Title - Sujet Reconst. Manège militaire Québec	
Solicitation No. - N° de l'invitation EE520-151410/B	Amendment No. - N° modif. 012
Client Reference No. - N° de référence du client EE520-151410	Date 2015-02-25
GETS Reference No. - N° de référence de SEAG PW-\$QCM-009-16291	
File No. - N° de dossier QCM-4-37219 (009)	CCC No./N° CCC - FMS No./N° VME
Solicitation Closes - L'invitation prend fin at - à 02:00 PM on - le 2015-03-12	
F.O.B. - F.A.B. Plant-Usine: <input type="checkbox"/> Destination: <input checked="" type="checkbox"/> Other-Autre: <input type="checkbox"/>	
Address Enquiries to: - Adresser toutes questions à: Thellend, François	Buyer Id - Id de l'acheteur qcm009
Telephone No. - N° de téléphone (418) 649-2889 ()	FAX No. - N° de FAX (418) 648-2209
Destination - of Goods, Services, and Construction: Destination - des biens, services et construction:

MODIFICATION 012

- 1) Clarifications;
 - 2) Modification à l'appel d'offres;
 - 3) Addenda technique 005; et
 - 4) Questions et réponses #217 à 382.
-

4) QUESTIONS ET RÉPONSES

Question en géothermie:

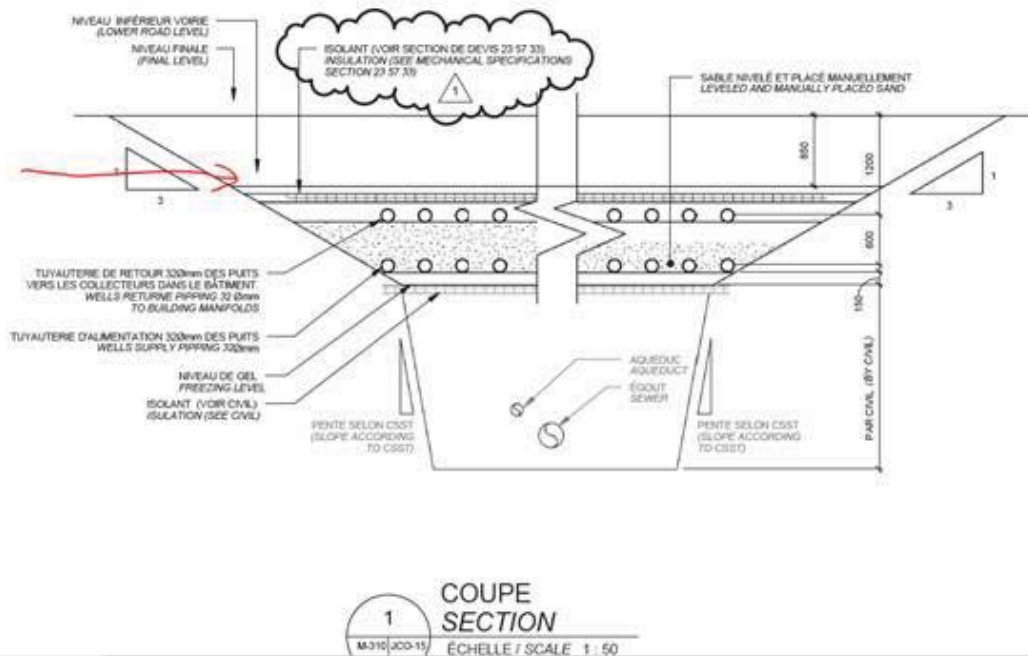
- a) Est-ce que le bitume actuel qui recouvre le champ de géothermie sera enlevé par l'entrepreneur général?
- b) Est-ce que le dernier 850mm entre la feuille d'isolant et le niveau du sol reste à remplir par un autre? (Voir extrait ci-dessous)

- c) Il semble manquer une partie d'information pour l'excavation (type de sable, test de compaction nécessaire). Pouvez-vous fournir ces informations?
